**VARIANTE PARZIALE AL REGOLAMENTO URBANISTICO PER LA
RIQUALIFICAZIONE DEL TRATTO VADA-MAZZANTA DENOMINATO “LA
CITTA’ AL MARE”, NEL COMUNE DI ROSIGNANO M.MO.**

**CONTRODEDUZIONI ALLE OSSERVAZIONI
ai sensi art. 19 L.R.T. n. 65/2014**

Allegato A

Scheda A - Scheda relativa agli interventi al Residence "Gli Oleandri" (AP04), all'area "orti e case" (AP05) e all'area sosta camper (AP07/5)

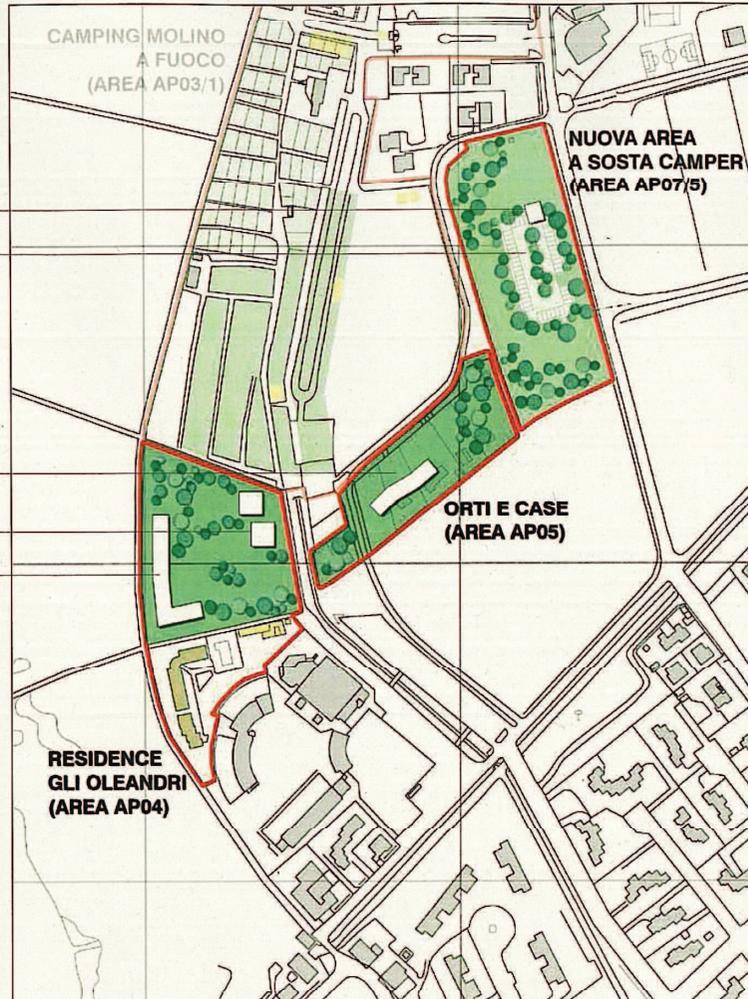
- **Area AP01/2** - nuova area di sosta per 50 camper in ampliamento di campeggio esistente con coinvolgimento di nuove aree: *la collocazione risulta visibile dalle strade anche panoramiche e rischia di compromettere un elemento di discontinuità che andrebbe invece tutelato*

- **Area AP07/5** - nuova area di sosta per 50 camper in ampliamento di campeggio esistente con coinvolgimento di nuove aree: *la collocazione in quanto limitrofa alla zona "urbana" denominata "orti e case", rischia di comprometterne la riqualificazione ambientale e paesaggistica dell'intera area e non contribuisce alla qualificazione dei margini dell'edificato.*

- **Area AP04** - Ampliamento RTA con incremento di 80 PL all'interno dell'area: anche in questo caso il maggior carico urbanistico investe un'area estremamente delicata e fragile a ridosso della pineta e del mare e pertanto *deve essere ridimensionato e preceduto comunque da accurate valutazioni ambientali e paesaggistiche che ne dimostrino la sostenibilità*;

- AP07/5 - sosta camper per 50 piazzole

Anche per tale area si rimanda a quanto detto relativamente all'area "porta a Vada" e l'area sosta camper del campeggio Rada Etrusca, ma traslato a sud dell'ambito della variante. La sosta camper va ad occupare un'area libera, ponendosi in continuità con l'area "orti e case" e collegandosi di fatto con l'area più a nord ove c'è un piccolo complesso residenziale (non oggetto di variante). La previsione relativa agli interventi sull'area "orti e case" contribuirà a mettere in ordine il contesto ed avrà effetto benefico anche su quest'area.

La riqualificazione della zona renderà la sistemazione più integrata e anche meno visibile. A tale scopo si propone inoltre di introdurre anche qui, una fascia di verde più ampia dalla parte in cui la superficie interessata è fiancheggiata da via dei Cavalleggeri in modo da costituire uno schermo e un filtro alle visuali.

Scheda B - Scheda relativa agli interventi al campeggio Molino a Fuoco (AP03/1)
(I nuovi volumi sono in giallo)

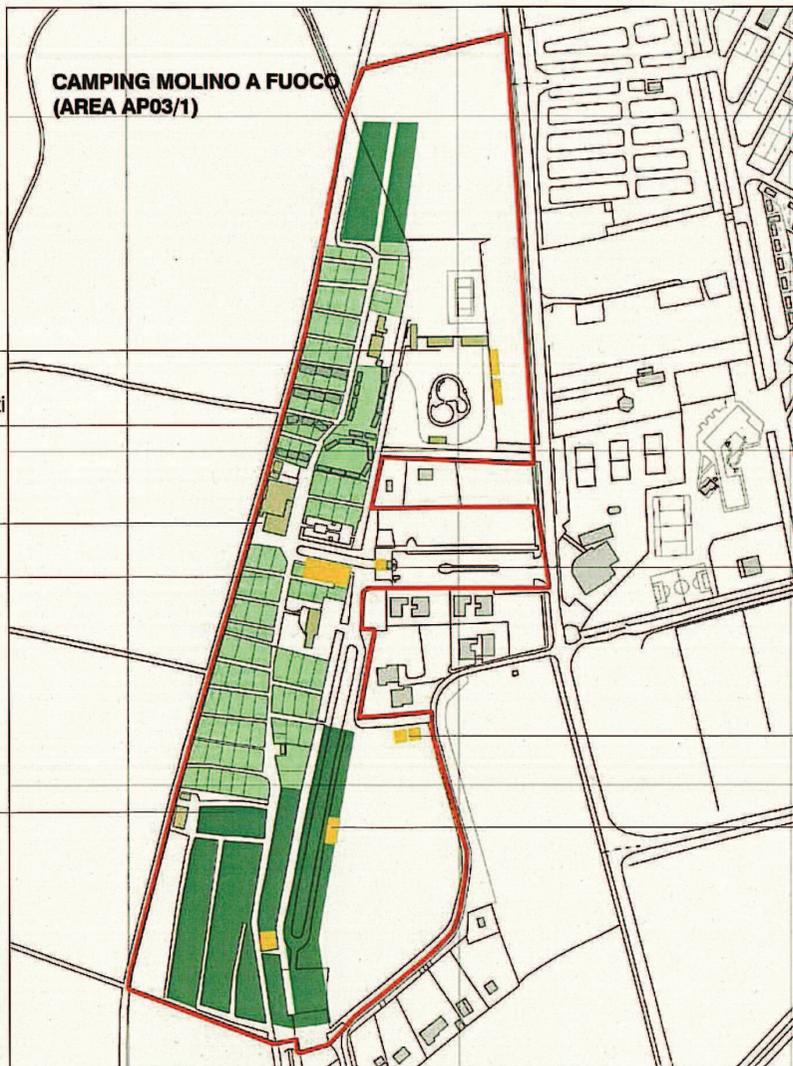
- **Aree AP03/1 e AP01/1** - Incremento di 62 e 142 piazzole di campeggi esistenti: il maggior carico urbanistico attribuito ai due campeggi investe 2 aree estremamente delicate e fragili a ridosso della pineta e del mare e pertanto deve essere *ridimensionato e comunque preceduto da accurate valutazioni ambientali e paesaggistiche che ne dimostrino la sostenibilità*; per AP03/1 occorre anche valutare il rapporto con le aree edificate contigue.

- AP03/1 - campeggio Molino a Fuoco

Lo stesso discorso vale per le previsioni riguardanti il campeggio Molino a Fuoco. Gli interventi di ampliamento della ricettività rimarranno all'interno dell'area destinata alle piazzole. Solamente i servizi andranno ad occupare nuove aree aperte, ma anche questi interventi saranno posti in adiacenza alle aree già occupate dal campeggio quindi in continuità con esso.

Le schermature vegetali di via dei Cavalleggeri potranno filtrare la vista delle nuove emergenze.

Proprio per i motivi sopra esposti le visuali complessive percorrendo la via dei Cavalleggeri potranno subire solo contenute variazioni le quali obbediranno comunque ad una logica di riqualificazione e di integrazione complessiva rispondente ad un disegno globale.

L'incremento di carico in termini di piazzole interesserà superfici già attualmente destinate alla ricettività. Si tratta in sostanza di una razionalizzazione e ottimizzazione dell'utilizzo della superficie (come del resto è riscontrabile dallo schema planimetrico allegato).

Scheda E - Scheda relativa agli interventi nell'area "Porta a Vada"(AP07/3, AP02).

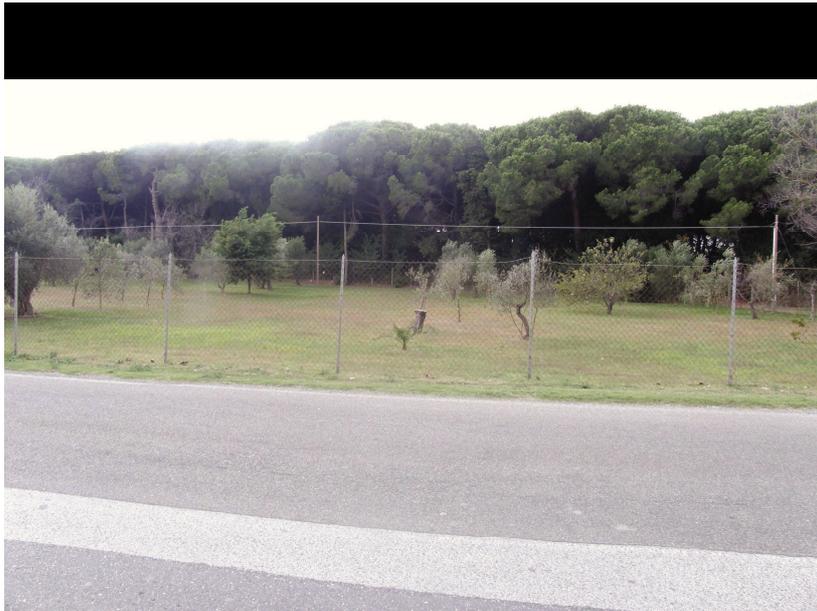
- **Aree AP02 e AP07/3** - "Porta a Vada": la collocazione investe un territorio estremamente delicato e deve essere attentamente valutata in quanto, oltre a non essere sostanziata da un adeguato studio sulla mobilità, *rischia di compromettere un elemento di discontinuità territoriale da tutelare.*
